BUREAU SYNDICAL – Extrait du procès-verbal de la séance du 2 mai 2024

Objet : Zonage de l'assainissement EU de Vacquiers (CT2). Approbation après enquête publique

ENQUÊTE PUBLIQUE
REVISION DU ZONAGE D'ASSAINISSEMENT COLLECTIF
DES EAUX USÉES de VACQUIERS

CONCLUSIONS & AVIS MOTIVÉ

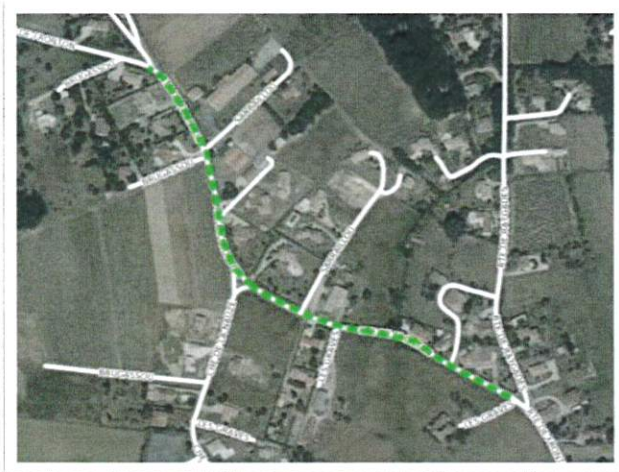
- d. Des secteurs de la commune comportent des dispositifs d'assainissement non collectif défectueux voire non conformes avec un risque de pollution important (page 73) du dossier technique.

Après avoir constaté cette situation préoccupante, il serait nécessaire d'évoquer les mesures ou pistes d'actions à moyen et long terme de la collectivité pour entamer une démarche de restauration de la qualité des sols. La carte d'aptitude des sols à l'assainissement non collectif confirme cette nécessité.

Quelles sont les mesures ou actions qui pourraient être conseillées par Réseau 31 à la commune de VACQUIERS ?

La compétence ANC ayant été transférée à Réseau31, il a été proposé, dans le schéma directeur et le dossier technique d'engager plusieurs opérations (p.94 du rapport technique) sur les secteurs maintenus en ANC :

Du fait du maintien de ces secteurs en assainissement non collectif et au regard des enjeux présents, plusieurs opérations sont envisagées :

- Réalisation d'une nouvelle campagne de contrôles par le SPANC (Service Public d'Assainissement Non Collectif) en vue d'actualiser le diagnostic ;
- Information des usagers concernés de la nécessité de réhabiliter leurs dispositifs ;
- Campagne de contrôle de conformité par le SPANC (Service Public d'Assainissement Non Collectif) ;
- En cas de refus de la part des usagers, la mairie se devra d'exercer son pouvoir de police en vue de les mettre en demeure de réhabiliter leurs installations.
